## 5501XS, 5671XS ja niihin liittyvät kiristimet

RENAULT 1,4 16V ja 1,6 16V bensiini

Kuva 1

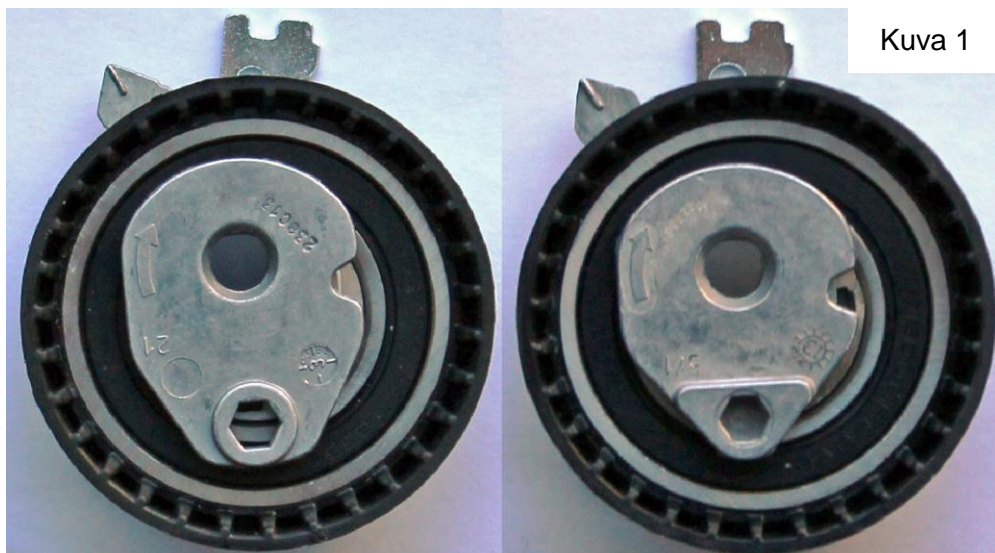
OEM/OES-päivitys on korvannut 5501XS-jakohihnan ja siihen liittyvät kiristimet T43064 (kuva 1, vasen) tai T43168 (kuva 1, oikea) sekä niihin liittyvät sarjat. Niitä ei enää asenneta Renaultin K4M/K4J-moottoreihin.

Kuva 2

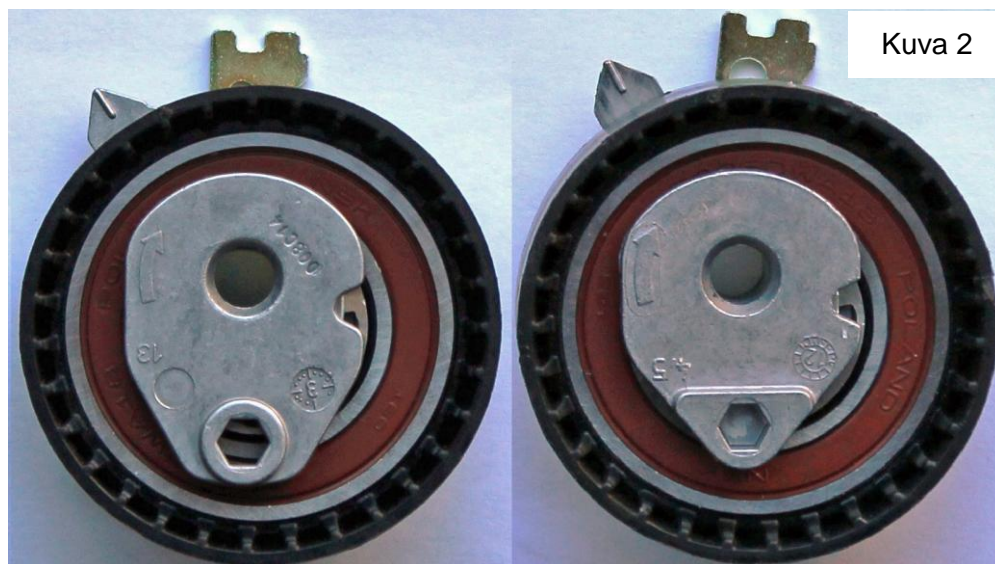
Hihna 5501XS on korvattu hihnalla 5671XS, kiristin T43064 on korvattu kiristimellä T43236 (kuva 2, vasen) ja kiristin T43168 on korvattu kiristimellä T43238 (kuva 2, oikea).

Kaikki neljä kiristintä vaikuttavat identtisiltä, mutta niiden toiminnassa on olennainen ero. Uuden sukupolven T43236- ja T43238-kiristimet eivät kiristä hihnaa yhtä paljon, ja niitä saa käyttää ainoastaan uuden sukupolven 5671XS-hihnan kanssa, jossa on erityisesti tätä päivitystä varten suunniteltu rakenne.

Vanhan hihnan (5501XS), vanhat kiristimet (T43064 ja T43168) ja varastossasi olevat sarjat voi vielä asentaa K4J/K4M-asennuksiin, jotka on valmistettu ennen vuotta 2013. Vanhan sukupolven ja uuden sukupolven osia ei voi sekoittaa. Uutta hihnaa (5671XS) saa käyttää kaikkiin K4M/K4J-asennuksiin. Sitä ei kuitenkaan saa käyttää kuin uuden sukupolven kiristimien (T43236 ja T43238) kanssa.
